**AVIS RELATIF À LA PROTECTION
CONTRE LES EVENTUELS EFFETS NOCIFS ET NUISANCES
PROVOQUÉS PAR LES RAYONNEMENTS NON IONISANTS
GÉNÉRÉS PAR DES ANTENNES ÉMETTRICES STATIONNAIRES**

Commune : SILLY - Exploitant : TELENET GROUP

Référence exploitant : HT1632E

Rapport n° 3673 / 2023

Figure 2 : Vue en plan des installations d'antennes dans un rayon de 300 mètres autour de l'installation faisant l'objet de la demande d'avis

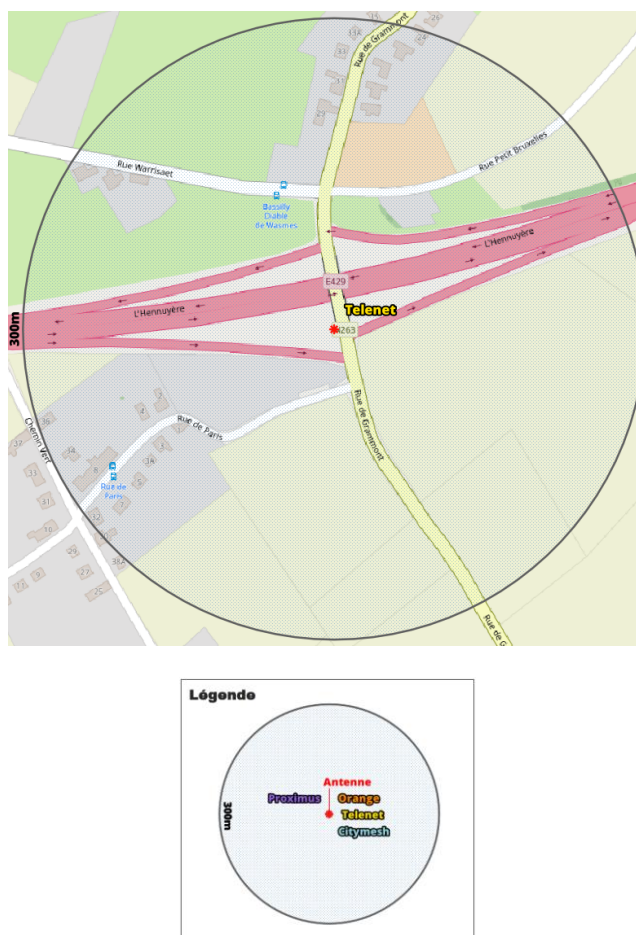
Compte tenu du nombre d'installations localisées dans la figure 2, il apparaît que l'intensité du rayonnement électromagnétique généré, dans les lieux de séjour situés à proximité de l'installation référencée dans le paragraphe 2, par l'ensemble des antennes émettrices stationnaires de l'ensemble des exploitants du même site d'antennes émettrices stationnaires respecte la limite fixée à l'article 4, § 2 du décret.
